TB1198

LuK Service Info

Part Nr. 228 0047 10 – 280/280mm TGU6

Info: New design / Neues Design / Nouvelle conception / Nuevo diseño / Nuovo disegno / Nuovo segno

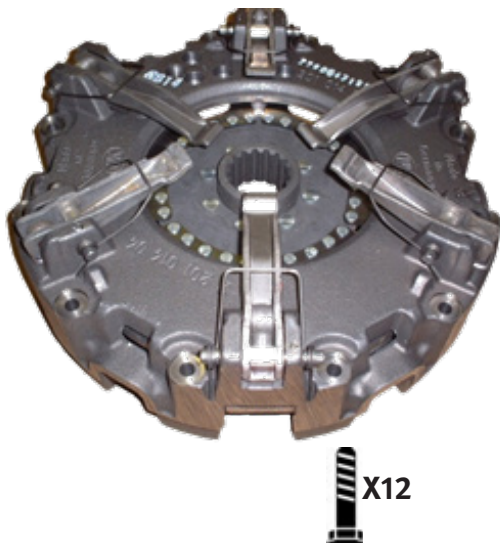
This new design utilises the latest clutch technology, using a vented housing for improved cooling and heat dispersal. Fully interchangeable with existing clutches with no modifications required to vehicle or flywheel. A new fixation bolt set 411 0164 11 6 x M8 x 1,25 x 50mm + Conical washer is supplied with new designs to accommodate the lower housing.
